memo

betreft: Zienswijze Gasunie, 25 november 2013, kenmerk: PJW 13.04896

Datum	Doorkiesnummer
25 november 2013	+31 182 62 3360
Ons kenmerk	Uw kenmerk
PJW 13.04896	2011-003546
Onderwerp	
Zienswijze op het ontwerpinpassingsplan N830 Meteren-Waardenburg

Bijlage 1 – Ligging van de leidingen

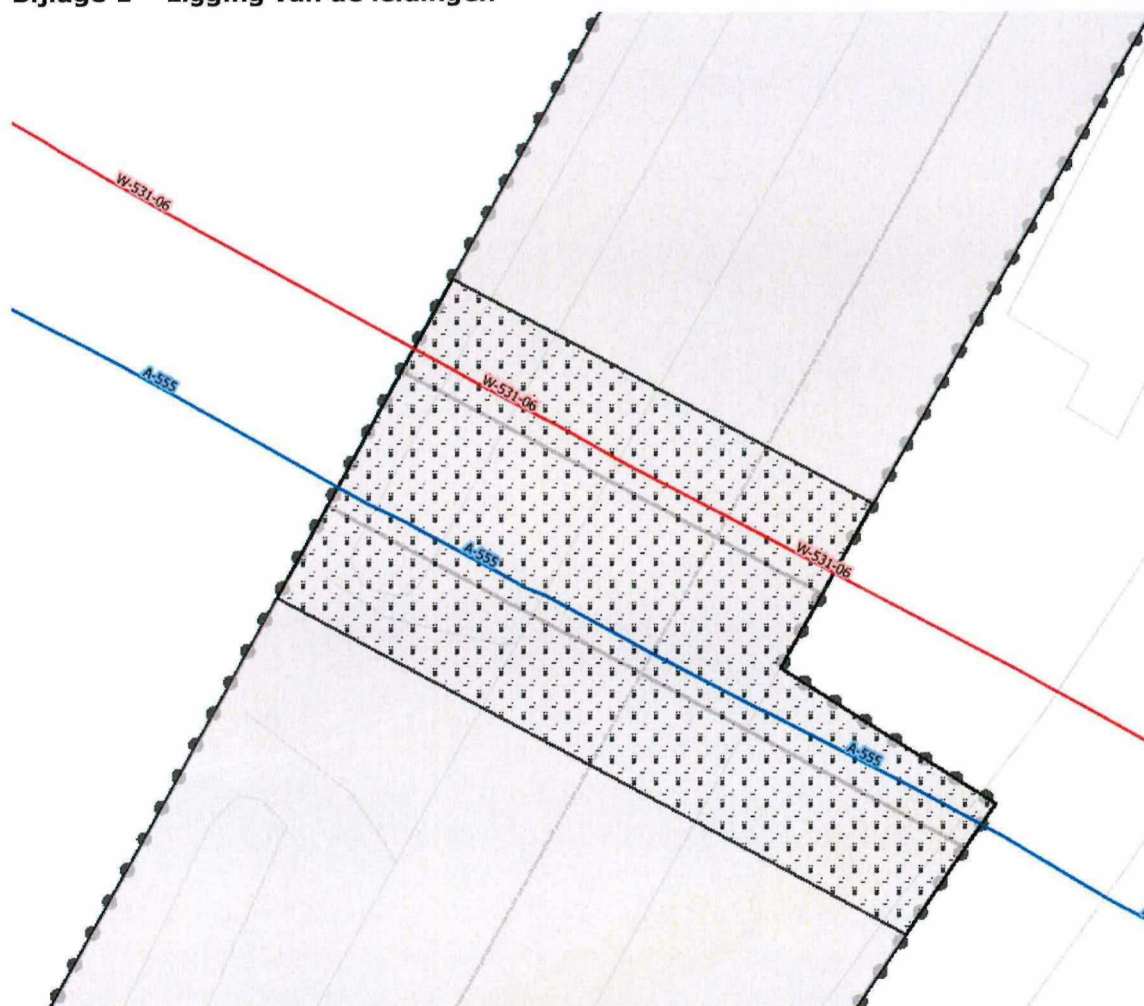
2. *Gasunie verzoekt de ligging van de hartlijnen van beide aardgasleidingen conform de aangeleverde gegevens aan te passen op de verbeelding.*

3. *Gasunie verzoekt de juiste breedte van de belemmeringenstrook weer te geven op de verbeelding. De nu weergegeven belemmeringenstrook voor de hoofd-aardgastransportleiding (onderste hartlijn) is te smal. De belemmeringenstrook voor hoofd aardgastransportleidingen dient wettelijk 5 meter aan weerszijden van de hartlijn van de leiding te zijn. Voor regionale aardgastransportleidingen (bovenste hartlijn) is de nu opgenomen afstand van 4 meter voldoende.*

Zoals blijkt uit bijlage1 komt de ligging van de hartlijn van beide aardgastransportleidingen niet overeen met onze gegevens. Wij verzoeken u dit aan te passen. U kunt de (dient) digitale leidinggegevens aanvragen via; RO_west@gasunie.nl

Daarnaast verzoeken wij u om de juiste breedte van de belemmeringenstrook weer te geven. De nu weergegeven belemmeringenstrook voor de hoofd-aardgastransportleiding (onderste hartlijn) is te smal. De belemmeringenstrook voor hoofd aardgastransportleidingen dient wettelijk² 5 meter ter weerszijden van de hartlijn van de leiding te zijn. Voor de regionale

aardgastransportleidingen (bovenste hartlijn) is de nu opgenomen afstand van 4 meter voldoende.

Beantwoording: Om er voor te zorgen dat de ligging van de hartlijnen op de juiste wijze in het plan verwerkt worden, wordt aan dit verzoek tegemoet gekomen.

Dit onderdeel van de zienswijze leidt tot aanpassing van het inpassingsplan. De provincie vraagt de digitale leidinggegevens op bij Gasunie en past de verbeelding hierop aan.

Beantwoording: Omdat de betreffende leiding een hoofd-aardgastransportleiding betreft moet de belemmeringenstrook inderdaad 5 meter bedragen.

Dit onderdeel van de zienswijze leidt tot aanpassing van het inpassingsplan. De juiste belemmeringenstrook wordt opgenomen op de verbeelding van het inpassingsplan.
